女川原子力発電所 2 号炉

確率論的リスク評価（P R A） 審査会合における指摘事項の回答

平成 2 7 年 7 月 2 日

東北電力株式会社

図1 RCIC 系統概要図

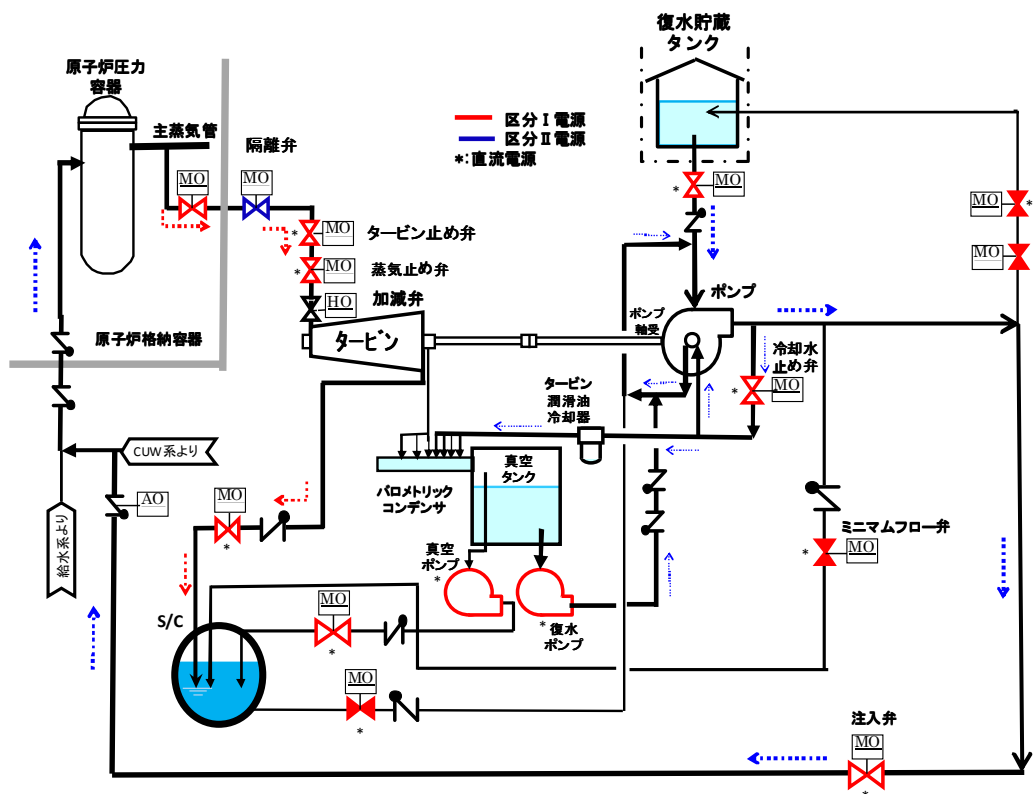
- ・ RCIC の継続運転に対する環境影響について説明すること。

- ・ RCIC 運転継続時間について、実力評価で参照できる結果を提示すること。

- ・ RCIC の 8 時間継続運転に関して、サプレッションプールから飽和状態の水をポンプにて引き込む場合、キャビテーションが発生しないとする考え方について、設備状況等を考慮し定量的に説明すること。

原子炉隔離時冷却系（RCIC）は、図 1 に示すようにポンプ、蒸気駆動タービン及び計測制御装置等からなり、ドライウェル内側の主蒸気隔離弁上流から抽出した蒸気によってタービンを駆動する。RCIC は、原子炉停止後、何らかの原因で復水・給水が停止した場合に、原子炉水位を維持するため、原子炉蒸気の一部を用いたタービン駆動ポンプにより、復水貯蔵タンク水またはサプレッションチェンバのプール水を原子炉に注水することを目的としている。RCIC の後備設備としては、高圧炉心スプレイ系（HPCS）を有して、原子炉隔離時の補給系統多様化を図っている。

RCIC ポンプ・タービンの配置を図 2 に示す。RCIC は、格納容器内の主蒸気配管から分岐し炉蒸気を取り出し、サプレッションプールに排気することで、格納容器内に閉じた系を形成させることから、原子炉建屋二次格納施設内に設置している。また、RCIC ポンプの性能（NPSH）を確保する観点で、水源より低い原子炉建屋最地下階に設置している。

サブプレッションプール水を利用する場合、8 時間後のサブプレッションプール水温は約 90 °C となり、設計温度を超えることとなるが、この時の RCIC ポンプの有効 NPSH は約 [] m であり、RCIC ポンプの必要 NPSH [] m を上回っているため、キャビテーションは発生しない。また、RCIC タービンスラスト軸受についても、軸受の材質等により設定した潤滑油上限値（ [] °C）を満足する冷却水入口温度は約 [] °C 以下であるため、問題ない。また、ポンプ軸受については、使用温度の制限値である上限温度が [] °C であるため、ベアリング温度上昇を考慮しても問題はない。

図2 FCIによる格納容器破損確率評価の枠組み

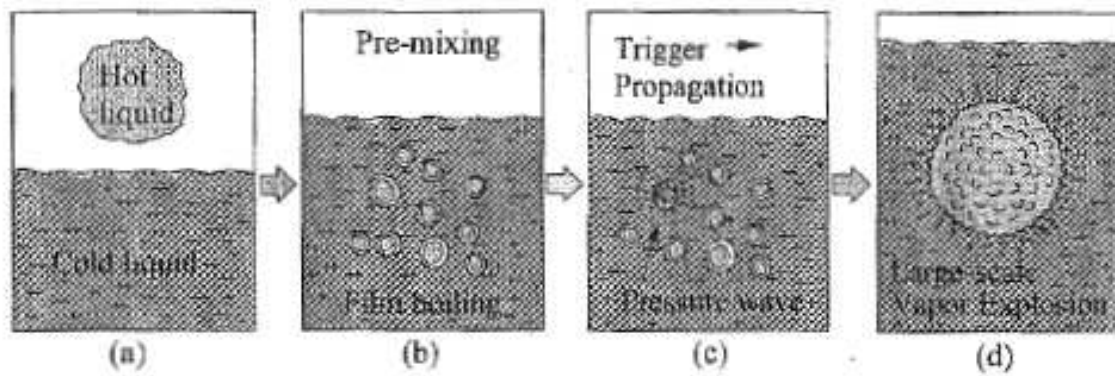
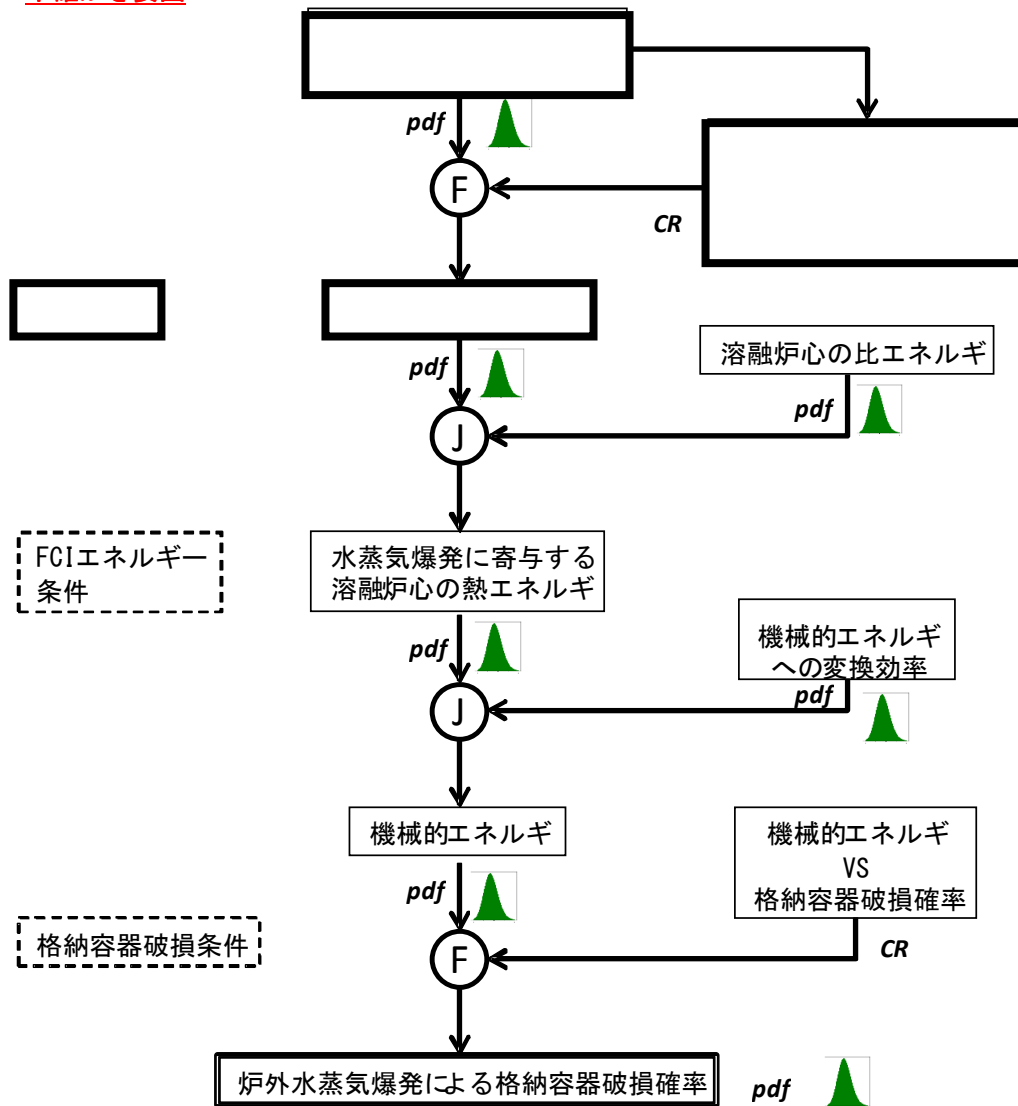
- ・格納容器破損モードの分岐確率の算出の考え方について説明すること。

今回、女川 2 号炉の内部事象出力運転時レベル 1.5PRA のイベントツリーでは、炉外 F C I について分岐 (ヘディング) を設定している。この分岐確率の算出の考え方を、図 2 に示す。炉外 F C I に影響する不確実パラメータを選定すると共に各パラメータの分布を決定し、炉外 F C I により発生するエネルギーを評価することによって格納容器破損確率を求める。評価の詳細は(4)に示す。

炉外FCIによる格納容器破損確率評価は図2の枠組みで評価した。

図 1.1 DCH による格納容器破損確率の評価フロー

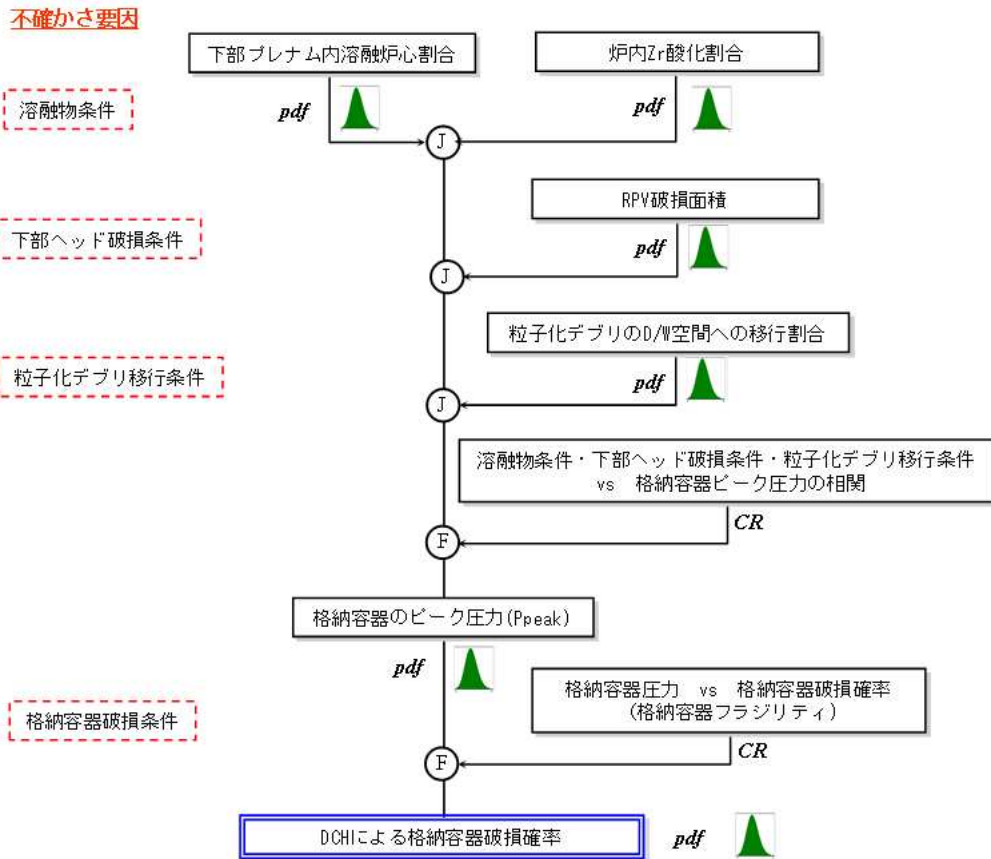
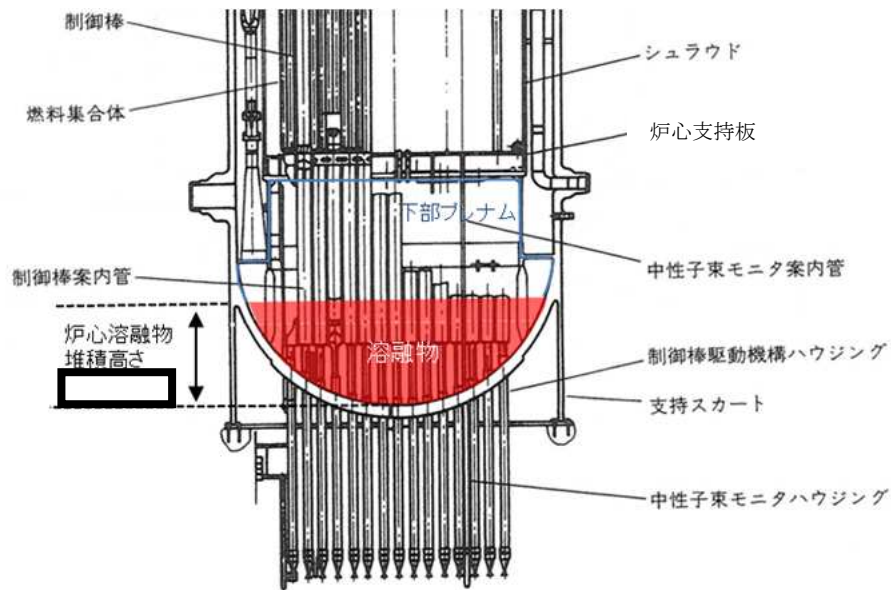
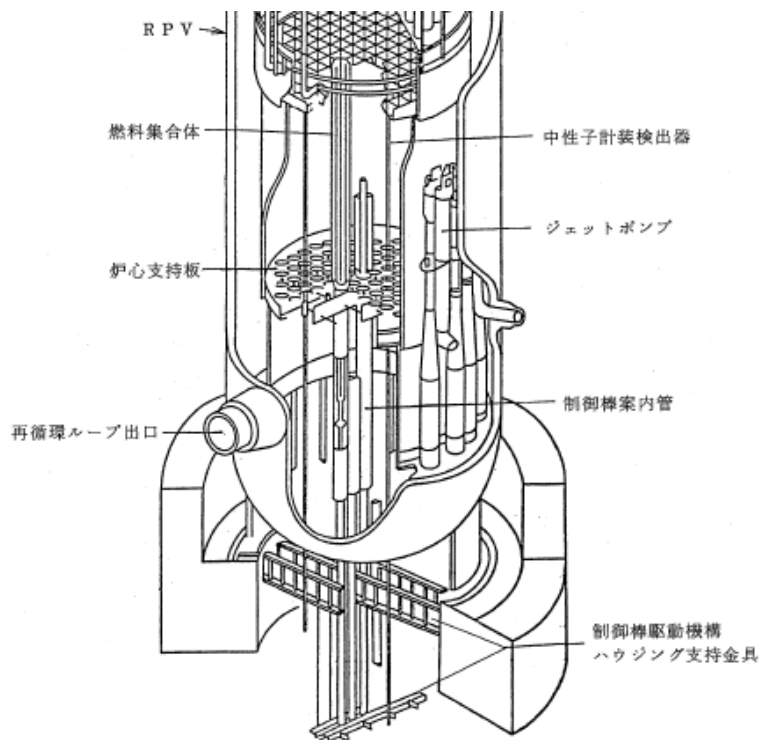
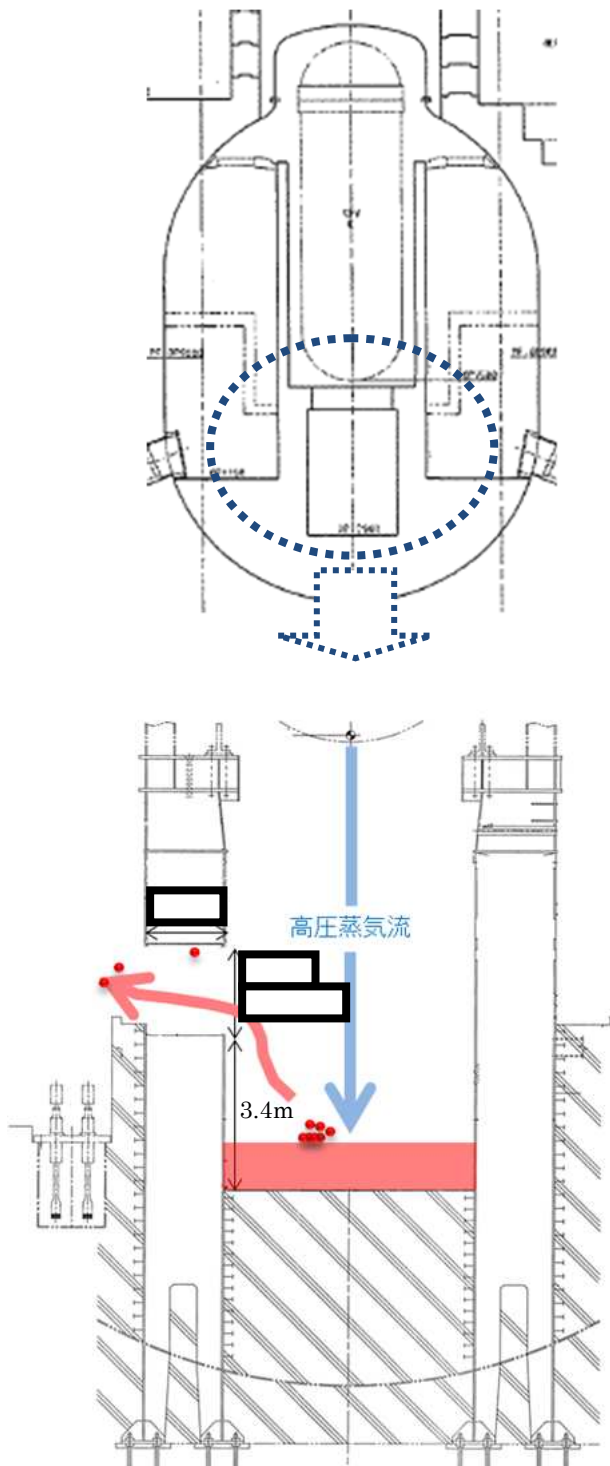
- ・DCH等，物理現象の評価について，妥当性を説明すること。

分岐確率の算出の考え方は、図 1.1 の通りである。DCH に影響するパラメータを選定するとともに、各パラメータの分布を決定し、これらのパラメータの組み合わせ条件による格納容器ピーク圧力を MAAP コードの DCH モデルにより求め、各パラメータを変数とした相関式を作成、この相関式から格納容器ピーク圧力を求め、ピーク圧力に対する格納容器破損頻度（格納容器フラジリティ）の関係から、格納容器破損確率を求めている。詳細については(4)に示す。

DCH が発生するためには、圧力容器が高圧状態であり、かつ、溶融物が堆積している領域において圧力容器破損が起こる（HPME）必要がある。BWR において全炉心が溶融し、下部プレナム内ヘデブリが移動すると、堆積高さは m となり、HPME が生じる可能性のある領域は下部ヘッド下端から m の領域に限られる（図 1.2 参照）。

更に、圧力容器破損モードとしては、貫通配管の逸出・破損以外に、下部ヘッド連続部位のクリーブ破断も考えられる。しかし、BWR は、円筒形のペDESTAL構造壁の上端に支持スカートによって圧力容器が支持される構造となっており（図 1.3 参照）、デブリ堆積層の上部で圧力容器が破損したとしても、その破損部位は支持スカートより低い位置となり、溶融物は、貫通配管の破損時と同様に、ペDESTALキャビティに移行するものと考えられる。

BWRのペDESTAL構造において、粒子化したデブリが開口部よりドライウエルへ移行するためには、同じ空間において、圧力容器からキャビティ床方向に流れる高圧蒸気流とは逆方向の流速場が必要であり、かつ、粒子が開口部に向かって運動する必要がある。Mark-I改型格納容器のように、粒子が発生するペDESTAL床面とペDESTAL開口部の間にレベル差が存在する場合、エントレインメントされた粒子は移動の過程で運動方向を変える必要があるため、ドライウエル空間に移行しにくい(図1.4参照)。

図2 MCCI 継続による格納容器破損確率の評価のフロー

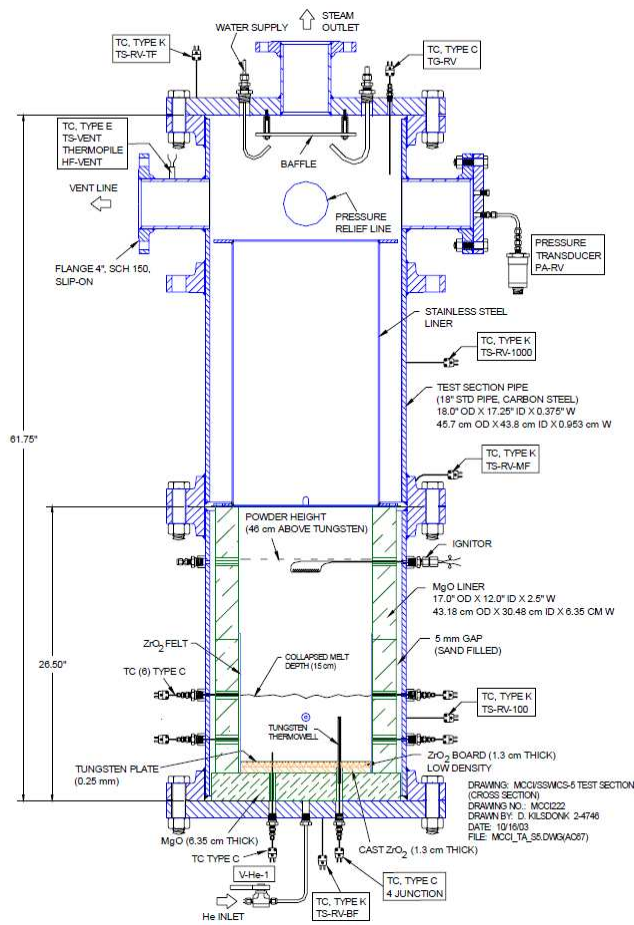
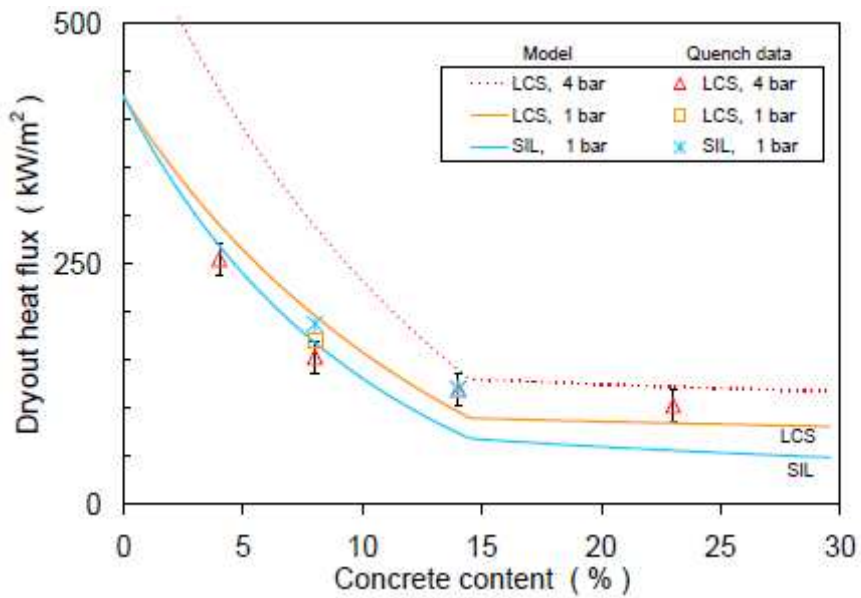
- ・MCCI継続による格納容器破損頻度について，評価過程を詳細に説明すること。

圧力容器外でのデブリ冷却機構の観点からは、長期的なデブリ冷却と安定
化を達成するために必要なデブリ冷却メカニズムに関する主要なデータを得
るため、2種類の分離効果試験が実施されている。このうち、SSWICS 試験
(試験体系を図 1a に、試験条件を表 2 に示す) から、デブリ内への冷却材の
侵入可能性に関するデータを得ている。これによれば、圧力容器外でのデブ
リ冷却については、安定的なクラストは形成されず、クラストに冷却材が侵
入することにより、熱伝導律速以上の熱流束を期待することができる。

この試験結果およびこれらに基づいた予測値によれば、コンクリートを全
く含有しないデブリに対する上面水プールへのドライアウト熱流束は、約
400kW/m²であり、コンクリート含有とともに熱流束は低下し、含有率 15%
程度以上では 100kW/m²となる (図 1b 参照)。

今回、女川 2 号機の内部事象運転時レベル 1.5PRA のイベントツリーでは、MCCI 継続についての分岐(ヘディング)を設定している。この分岐確率の算出の考え方を、図 2 に示す。MCCI に影響するパラメータを選定すると共に各パラメータの分布を決定し、溶融炉心から水プールへの熱伝達量と [] を MCCI 停止に必要な除熱量と比較することで MCCI 継続又は停止を判定し、判定結果を集約することで MCCI の発生確率を求めた。評価の詳細は(4)に示す。
